NOTA DE ESCLARECIMENTO PREGÃO 10/2023

Em resposta ao questionamento da empresa FORTLINE MOBILIÁRIO CORPORATIVO sobre o Pregão nº 10/2023

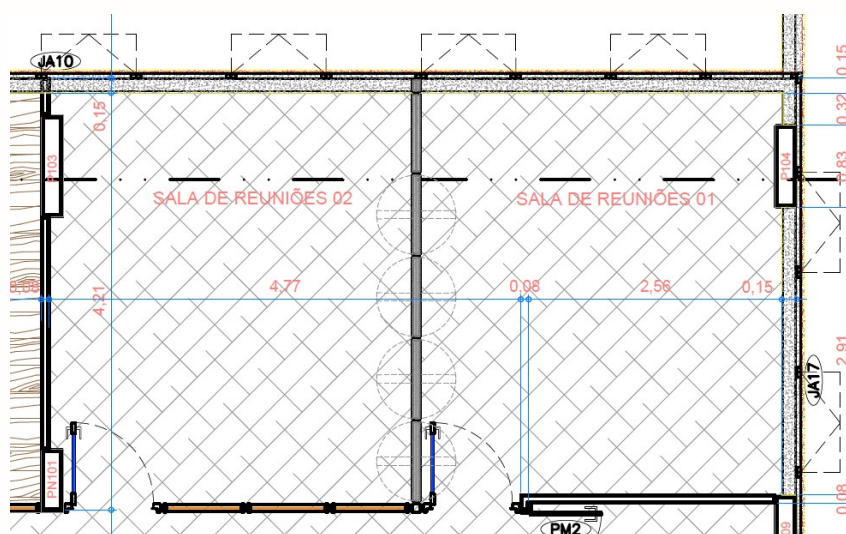
Gostaríamos de questionar a exigência de desempenho acústico estabelecida no item 17.1.6 do pregão eletrônico nº 10/2023 relacionada ao fornecimento e instalação de Divisórias em Geral e Cortinas Rolô para a nova sede do Conselho Federal de Medicina Veterinária – CFMV.

Observamos que o edital atualmente requer que as divisórias fixas atinjam um nível de acústica entre 45 e 50 dB. No entanto, considerando a norma ABNT NBR 15141:2008, que define um desempenho acústico de 41 dB como de alta performance para divisórias tipo piso teto, acreditamos que a exigência atual possa ser excessivamente rigorosa para a maioria das aplicações corporativas de divisórias fixas.

Para divisórias fixas, a exigência de 45 a 50 dB é atípica no mercado, e acreditamos que uma redução para um mínimo de 41 dB, em conformidade com a norma ABNT, seria mais razoável. Essa mudança poderia aumentar a concorrência e, possivelmente, resultar em propostas mais vantajosas para os órgãos públicos. Para as divisórias retrateis do item 05 do lote 02, tudo bem manter essa exigência pois ela tem uma estrutura em aço e uma espessura maior para preenchimento interno.

No momento de confecção do ETP, houve equívoco de digitalização.

Como pode ser observado no item 7 do mesmo ETP, o item a que se refere a “Divisória articulada multidirecional acústica – sem bandeira” é o item 05, e não o item 04.

Contudo, ao observarmos o item 10 do TR, onde constam as especificações, pode-se observar que embora os itens 04 e 05 encontram-se agrupados, a exigência quanto ao isolamento acústico antes mencionado, aplica-se única e exclusivamente ao item 05. Não sendo necessário tal comprovação para o item 04, “Divisória especial com atenuante acústico – Painel cego sem bandeira”.
